NOTE TECHNIQUE

N° 99 - D

DS 21 (DX - DJ) - DS 19 a (DY - DL)

CEINTURES DE SECURITE

Fig. 1

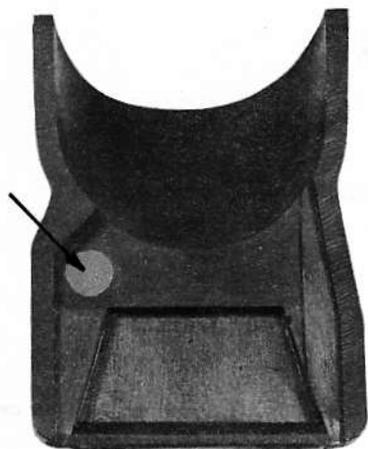
Le cache-protecteur adapté sur le dispositif d'accrochage de la ceinture n'est pas symétrique : un embrèvement est prévu à l'intérieur pour le logement de l'axe du pêne de verrouillage, (voir Fig.1). Extérieurement un chanfrein indique le côté du cache qui doit être monté du côté du pêne (voir Fig. 2).

Fig. 3

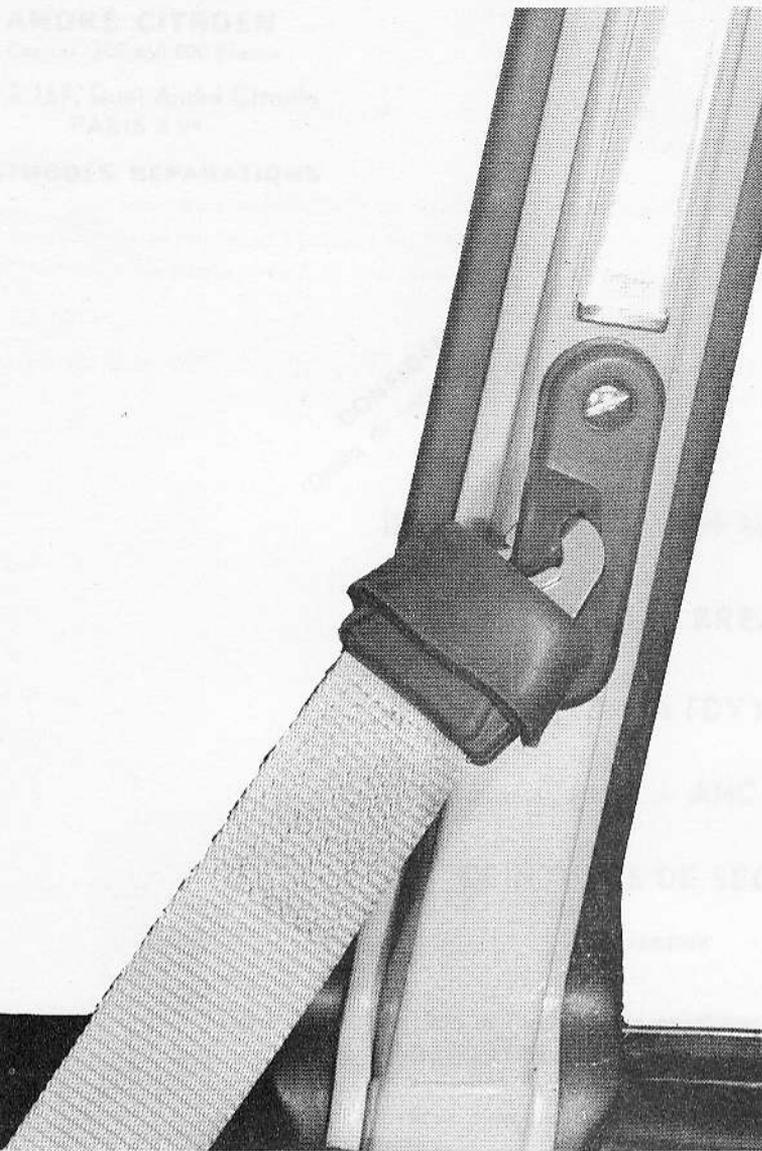
Au montage du cache sur la ceinture, retourner la jupe (voir Fig. 3), puis fixer le dispositif d'accrochage sur la platine et rabattre la jupe (voir Fig. 4).
